修改后

地下一层平面调整

项目名称: 海丝居业商业中心(二区)

子项名称: 地下室

J3#楼一层平面图 1:100
本层建筑面积: 937.77m²

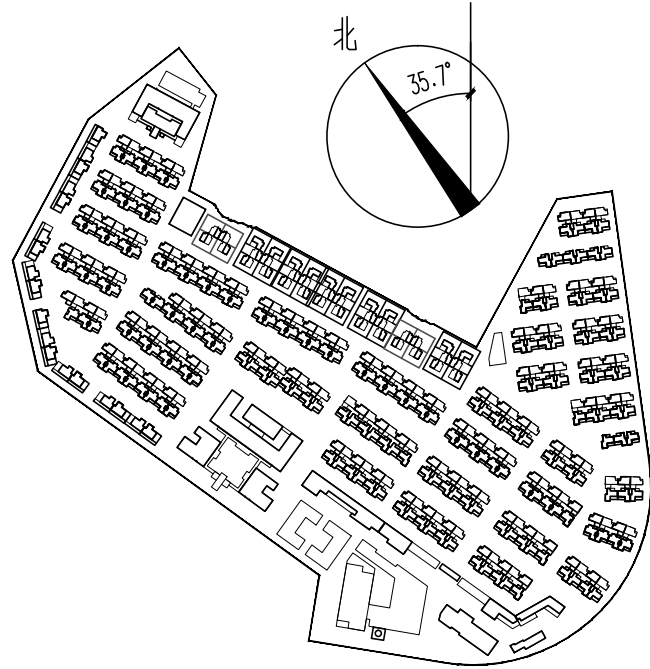
井道调整

进深压缩850

J3#楼二层平面图 1:100
本层建筑面积: 959.33m²

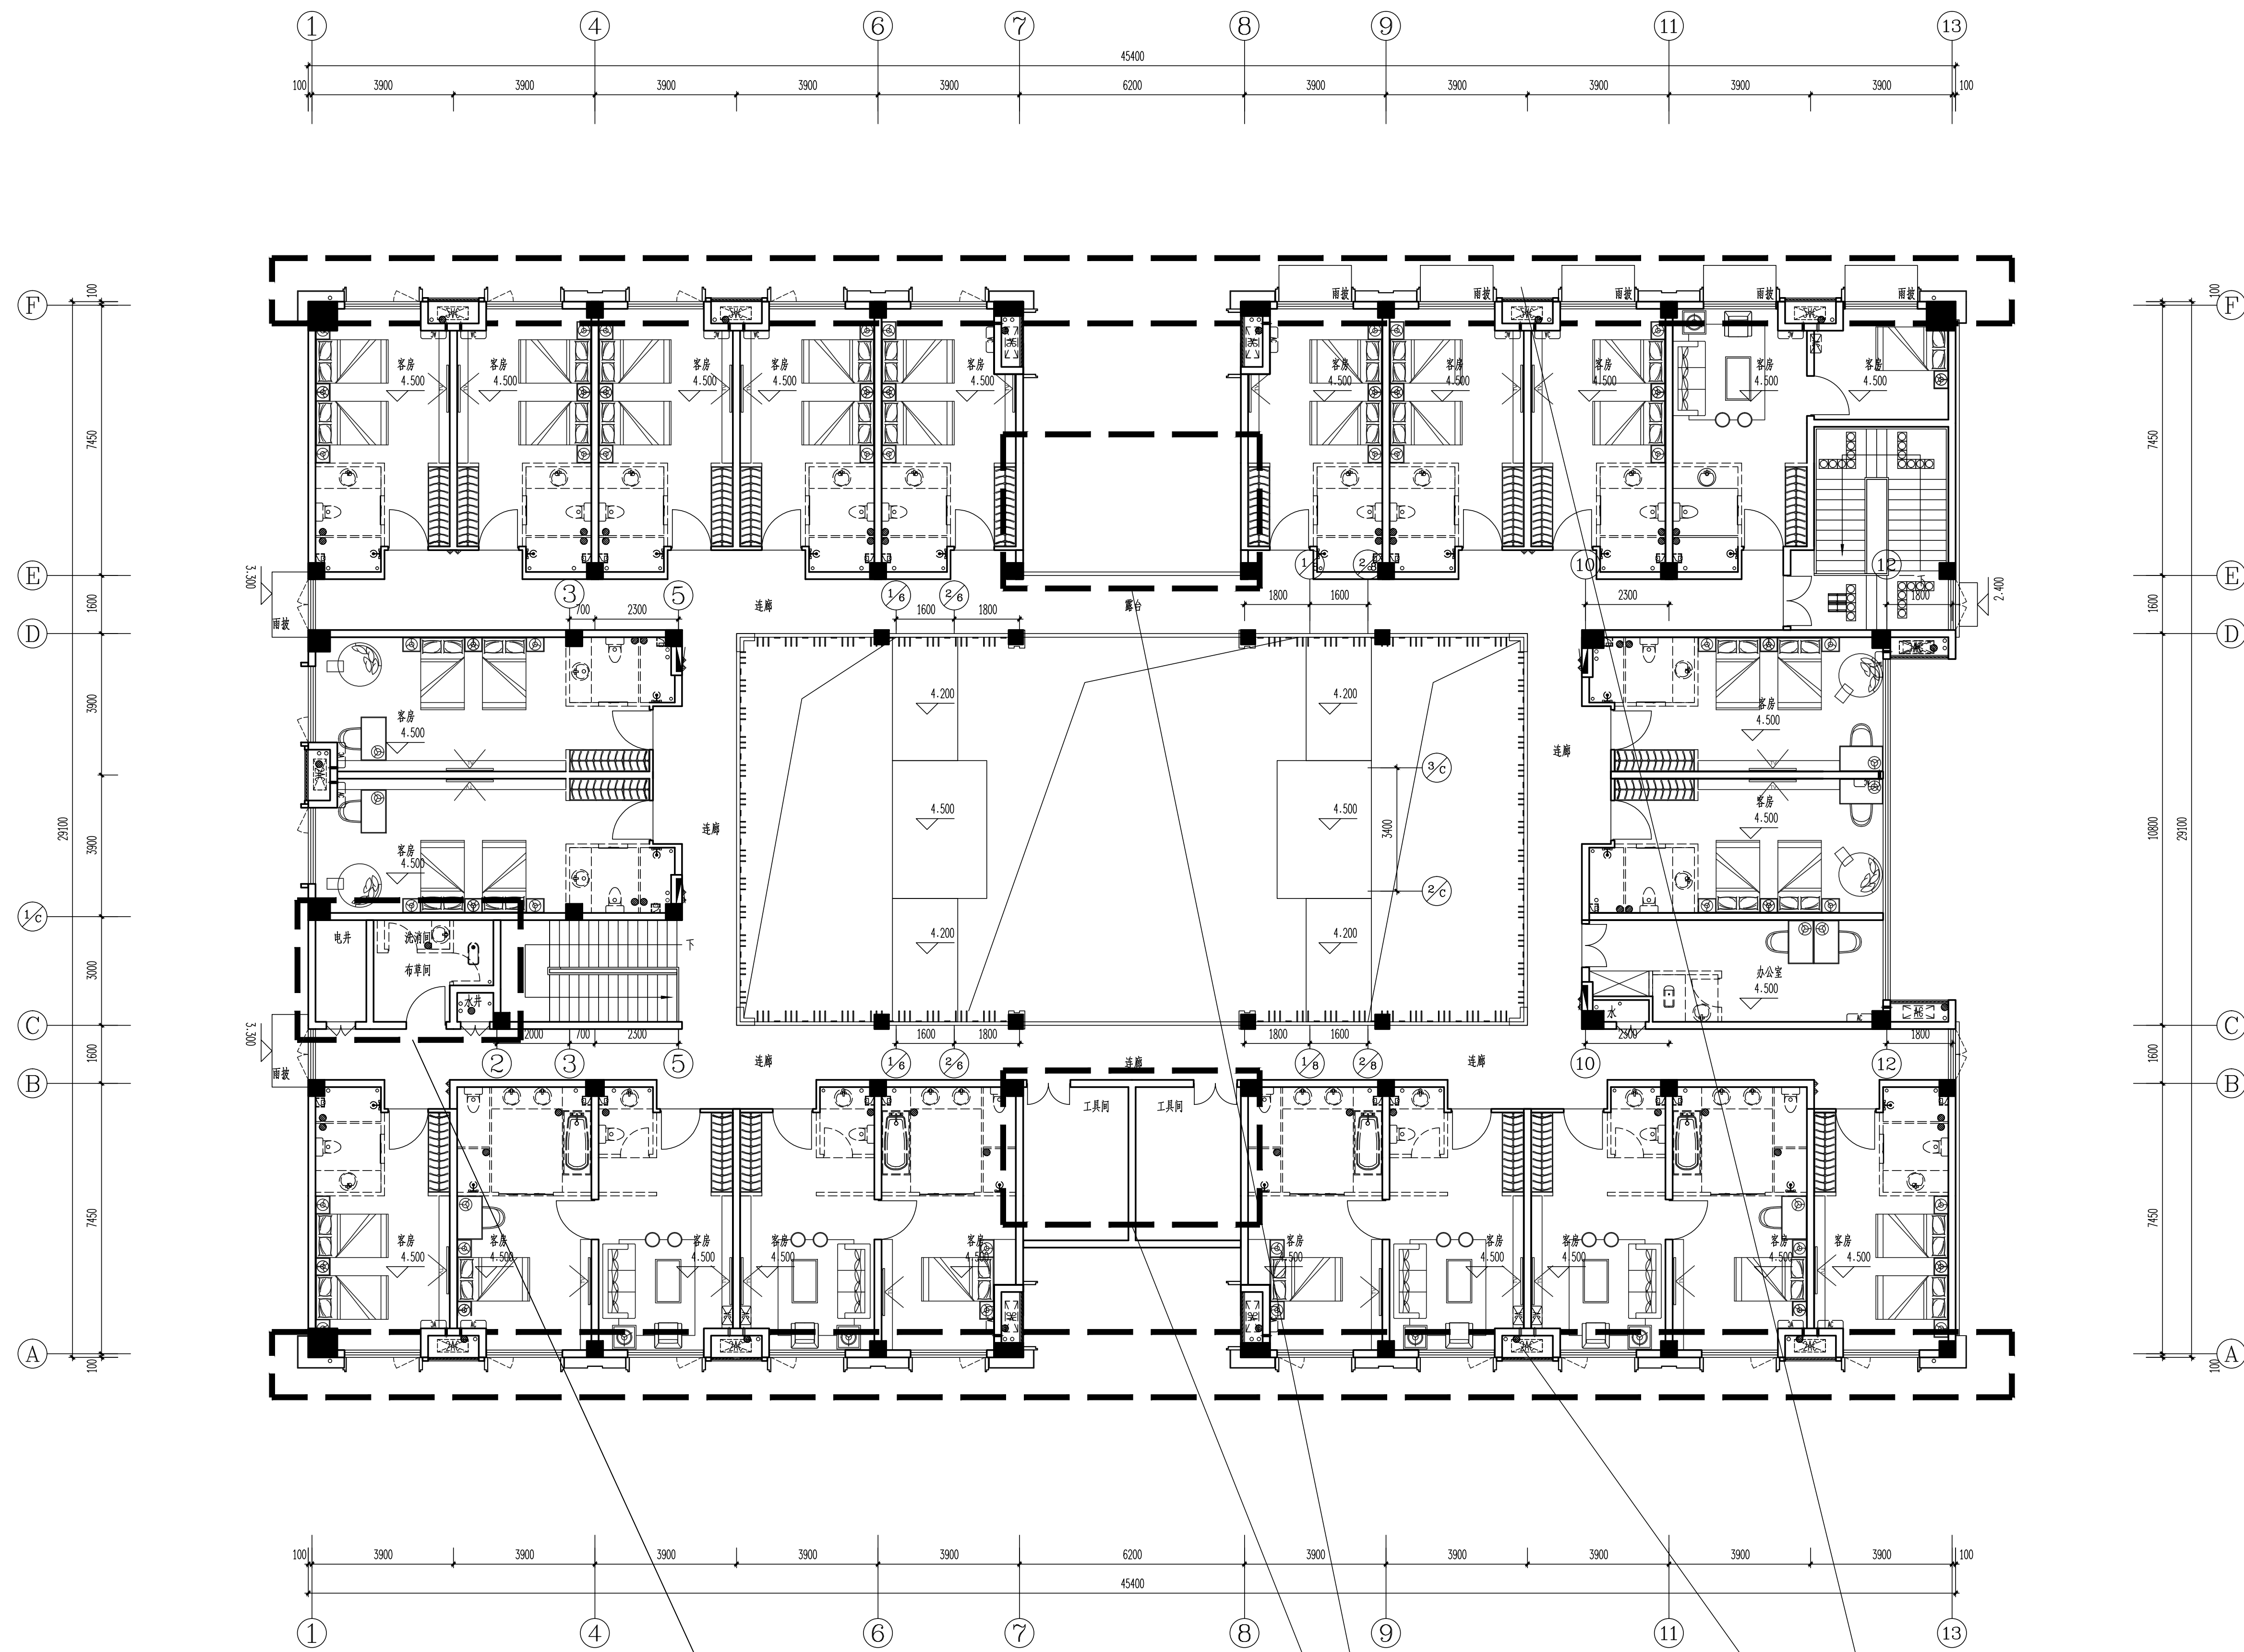
井道调整

新增功能房

进深压缩850

J3#楼屋面层平面图 1:100

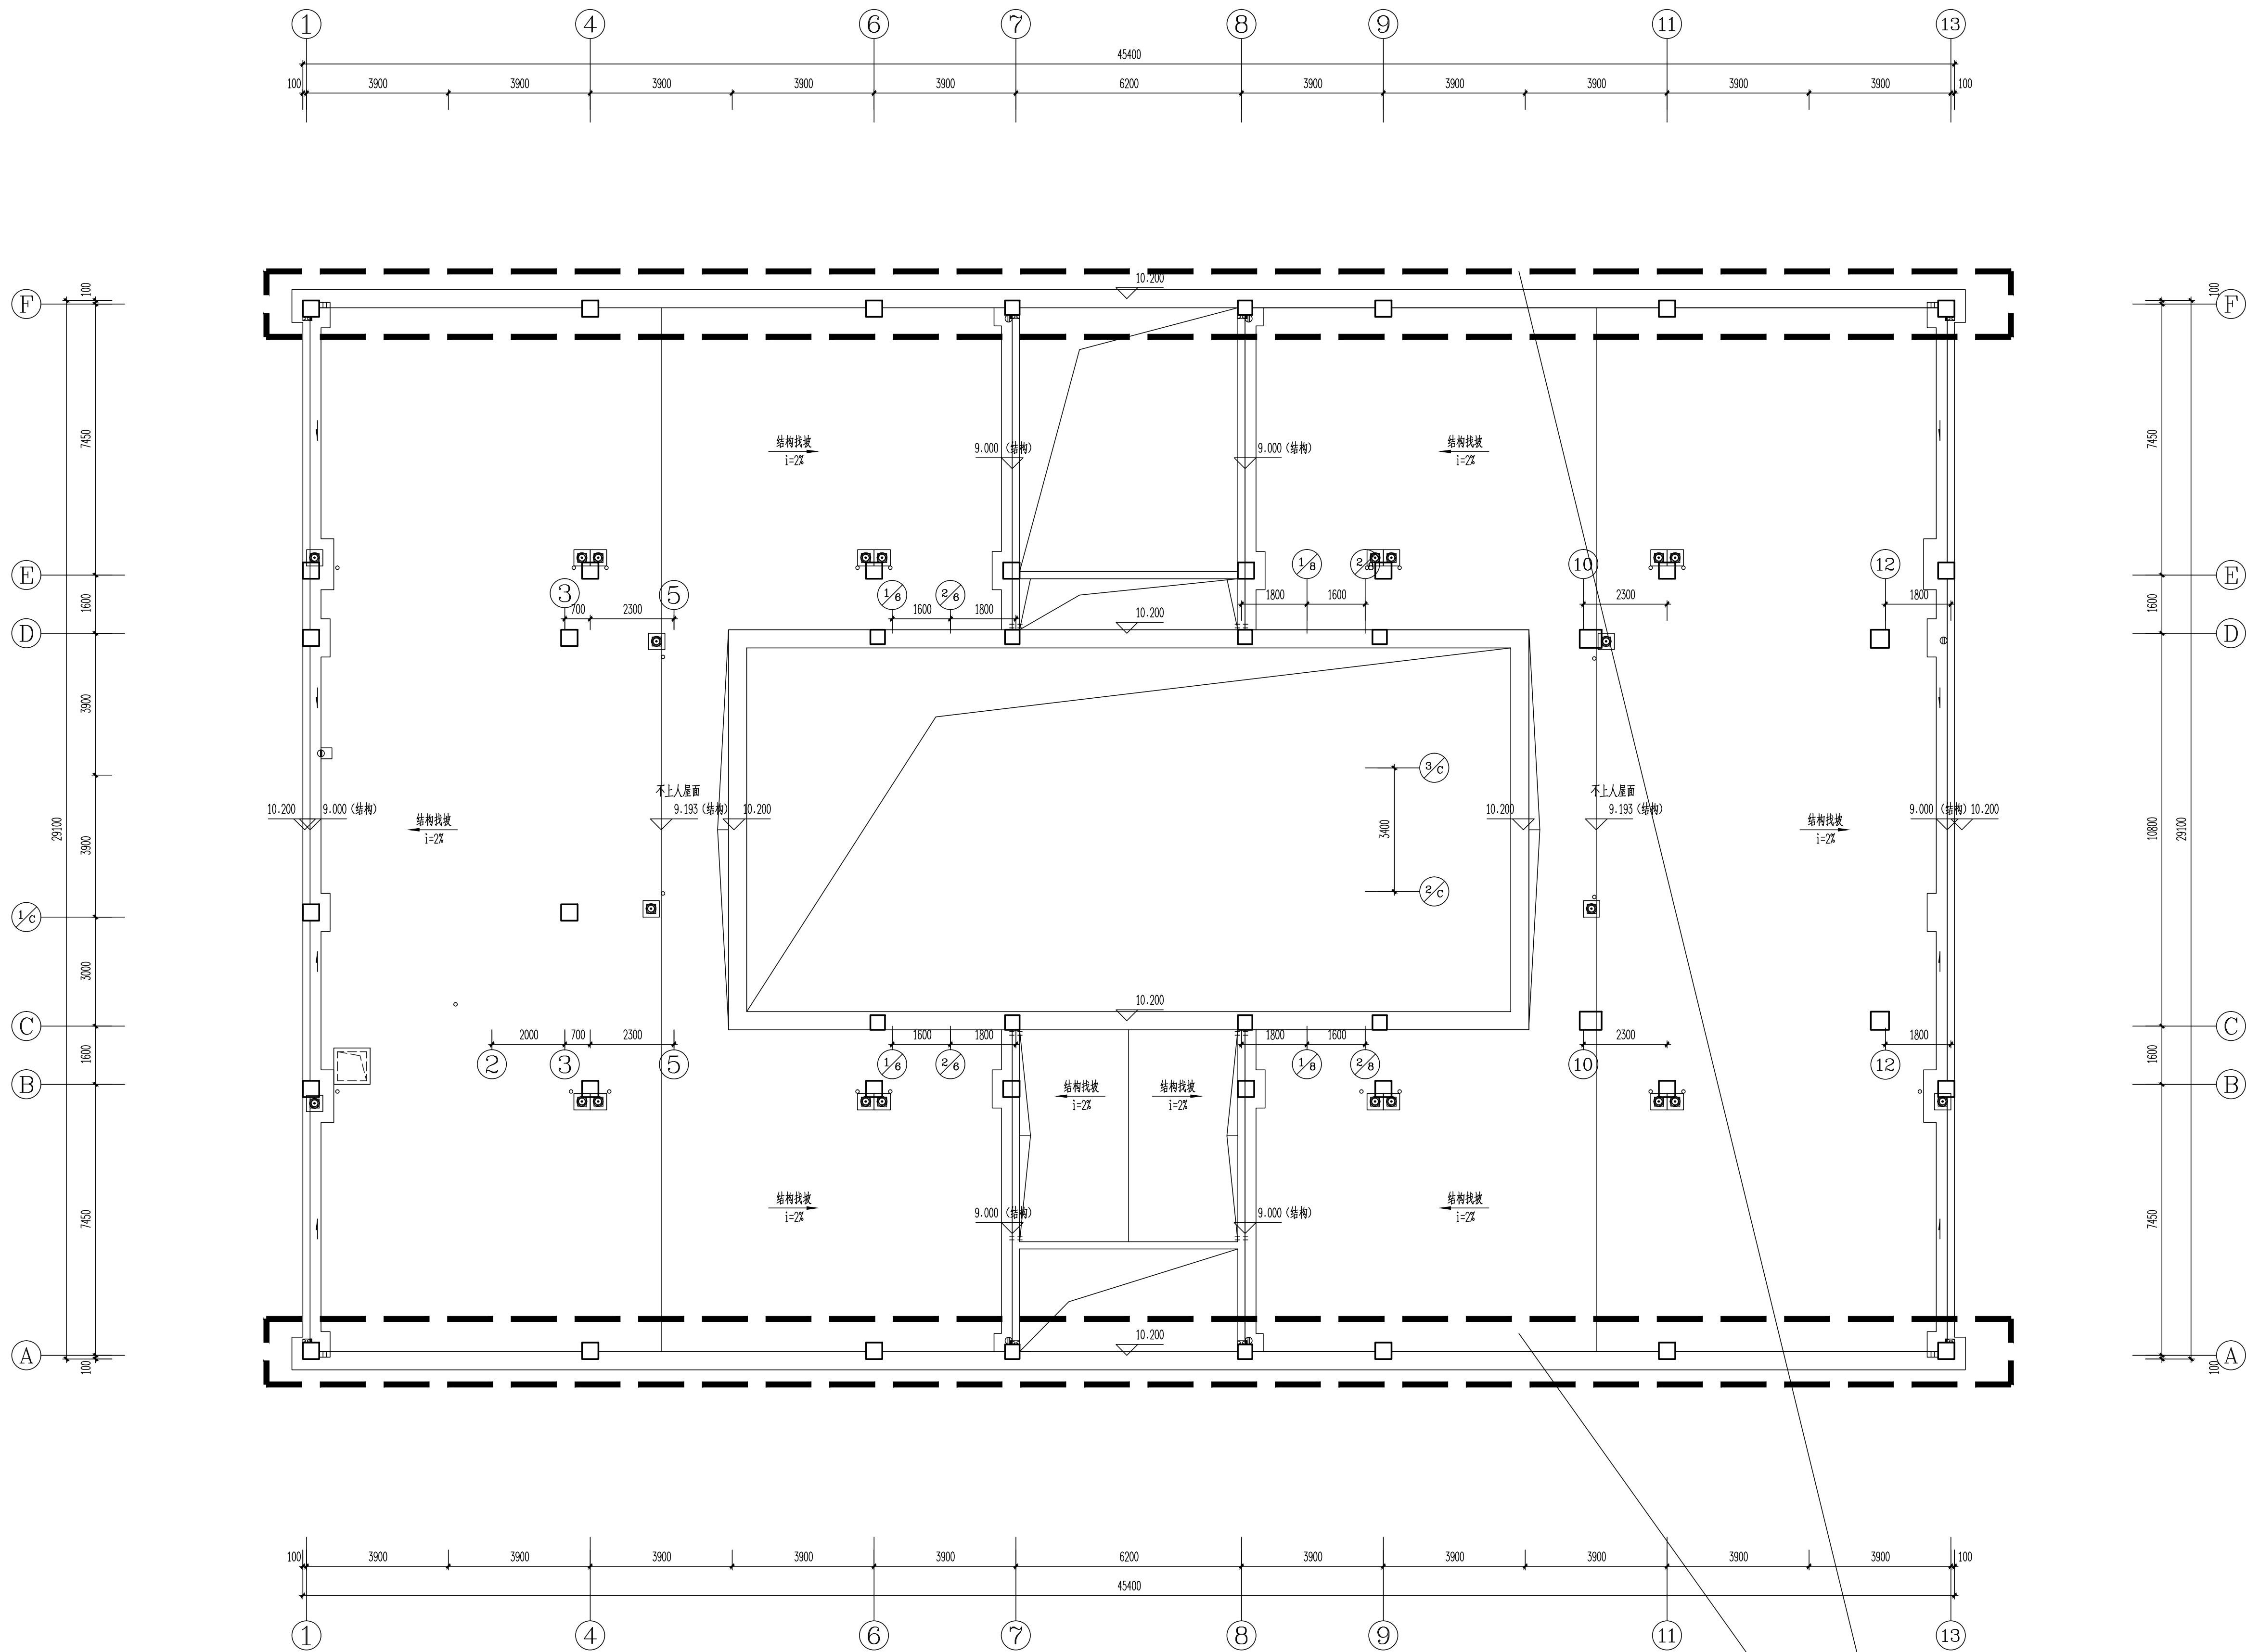
进深压缩850

J3#楼构架层平面图 1:100

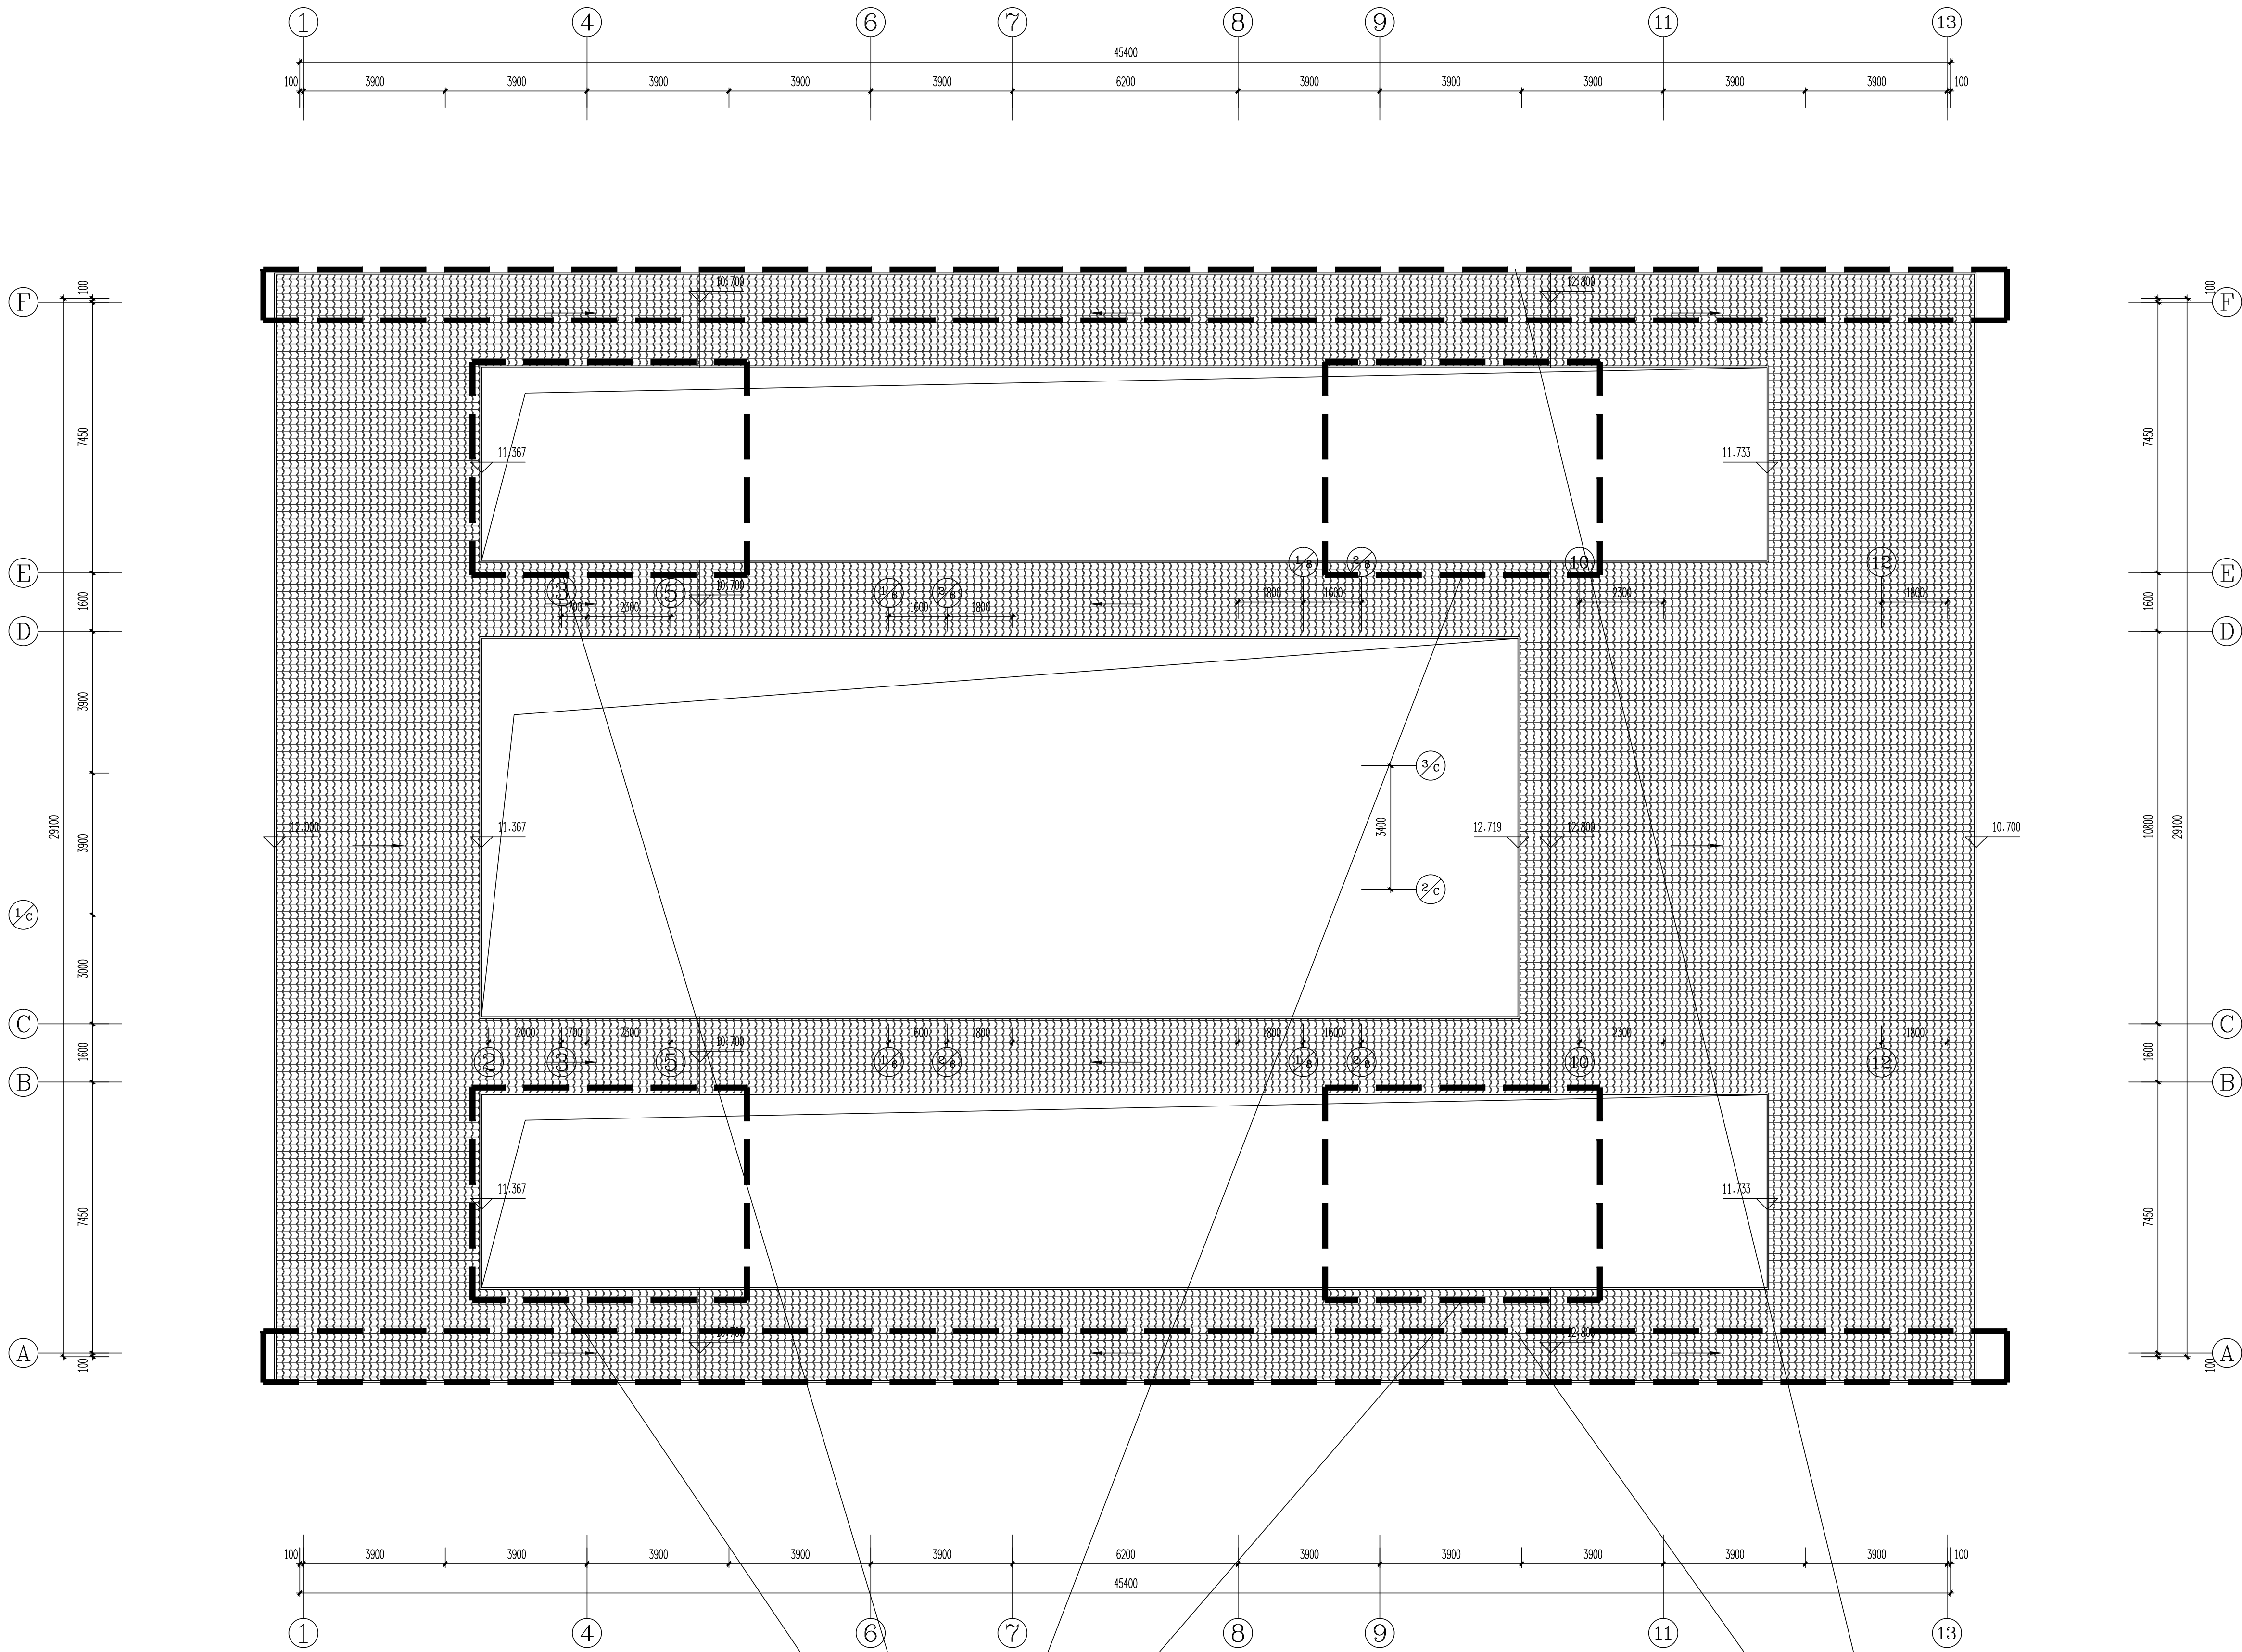
取消玻璃顶

进深压缩850
